**Avis de la mission régionale d'autorité environnementale
sur le projet d'extension de la station de traitement des eaux
usées de Plaisance-du-Touch (Haute-Garonne)**

N°Saisine : 2022-10480

N°MRAe 2022APO63

Avis émis le 07 juin 2022

Figure 2 : plan de masse du projet issu de l'étude d'impact

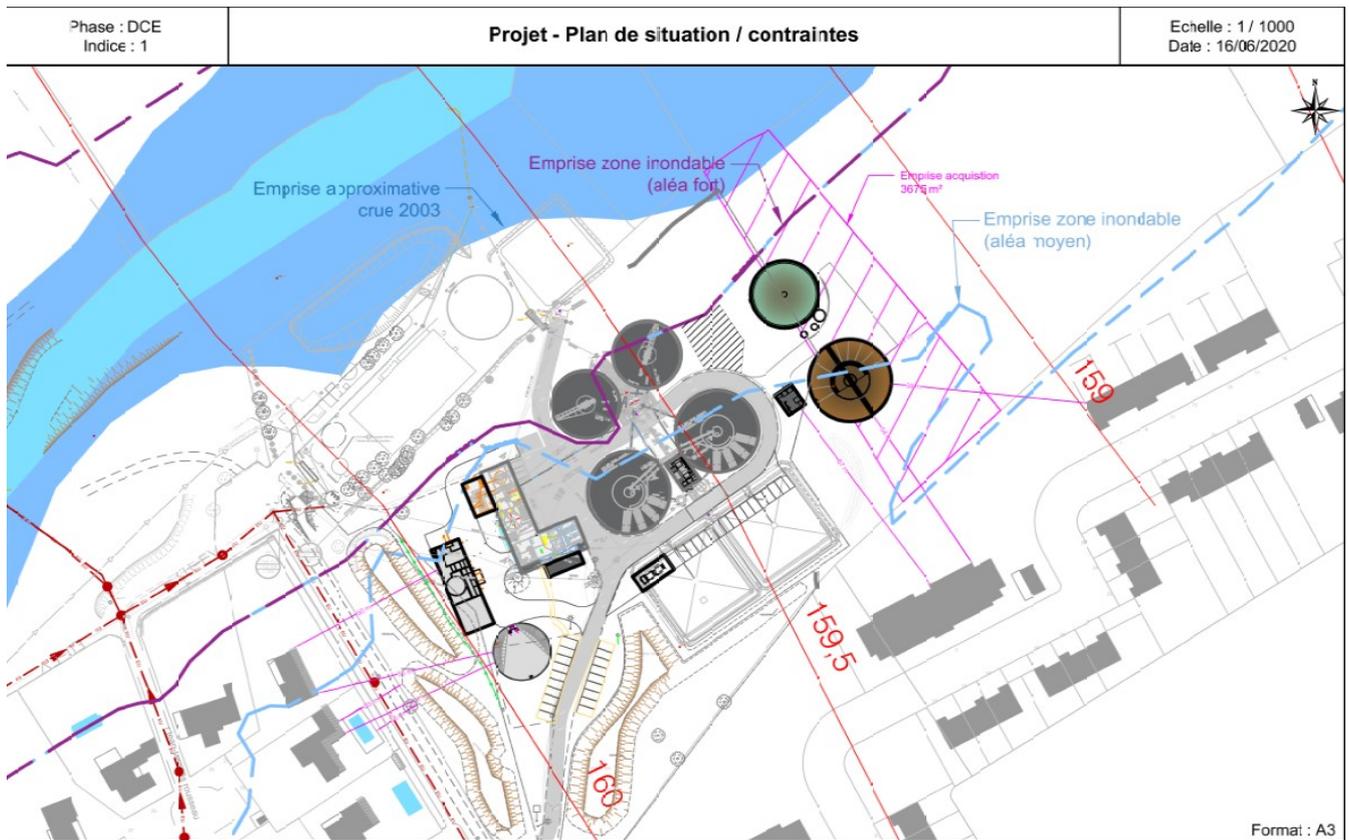
Un plan de masse précise la localisation des aménagements paysagers (figure 98 p214). La MRAe note qu'aucun photomontage n'est réalisé suite à la mise en place de ces mesures pour démontrer leur efficacité.

Afin de démontrer l'efficacité des mesures proposées pour réduire les covisibilités depuis les habitations les plus proches et pour la bonne information du public, la MRAe recommande de réaliser des photomontages qui rendent compte de l'application des mesures de réduction. En cas d'impact résiduel mis en évidence, des mesures complémentaires d'évitement ou de réduction seront à proposer.
